Stellungnahme zur Stellungnahme der Deutschen Bahn vom 10.12.2025

im Auftrag der Windpark Meierberg GmbH & Co. KG, Zur Egge 17, 34431 Marsberg
nehmen wir in der vorgezeichneten Angelegenheit Bezug auf die Stellungnahme der
Deutschen Bahn vom 10.12.2025.

Der Anlagenstandort WEA 04 und WEA 05 befindet sich innerhalb eines im
Regionalplan Arnsberg (Teilabschnitt Kreis Soest und Hochsauerlandkreis,
aktualisierte Lesefassung Stand Dezember 2025) festgelegten Windenergiebereichs.

Anlage 1: Übersichtskarte Westheim WEA 04 -05 Regionalplan Windenergie So HSK

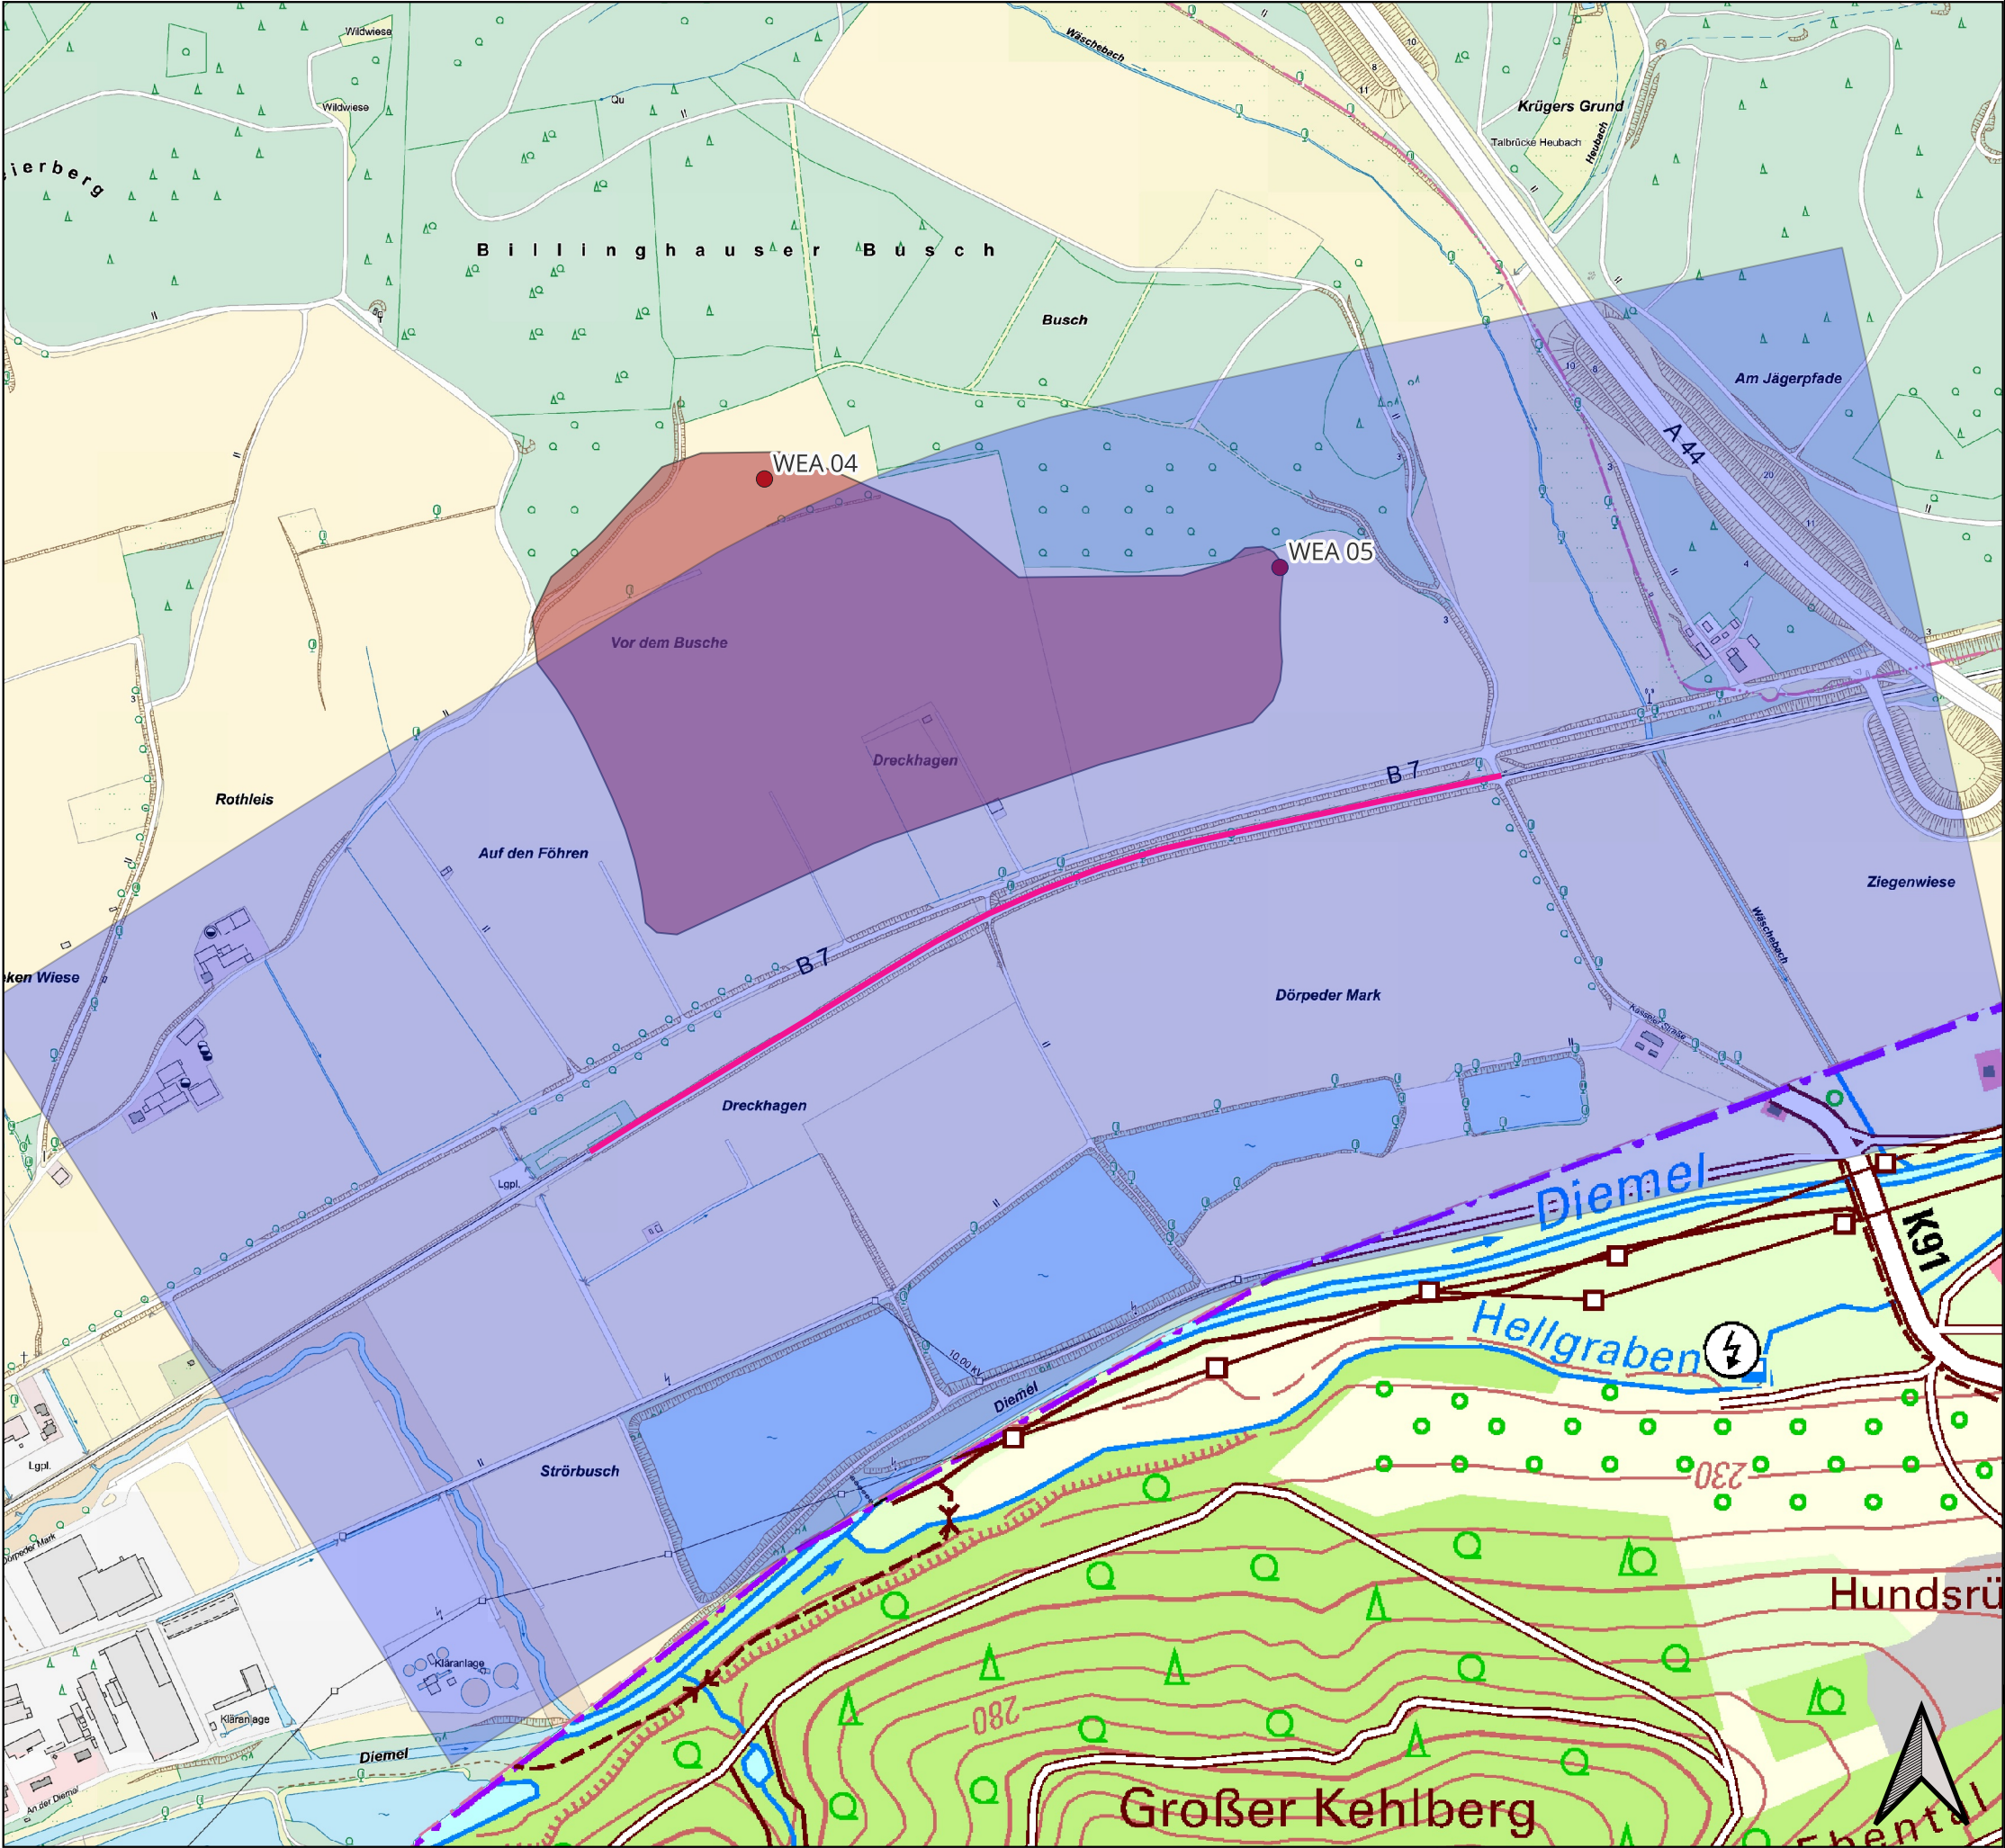
Zudem würde die Anwendung des von der Deutschen Bahn geforderten Abstandskriteriums im vorliegenden Fall dazu führen, dass erhebliche Teile des im Regionalplan ausgewiesenen Windenergiebereichs für die Errichtung von Windenergieanlagen nicht mehr zur Verfügung stünden. Die Auswirkungen auf die Nutzbarkeit des Windenergiebereichs sind der Karte aus Anlage 1 zu entnehmen.
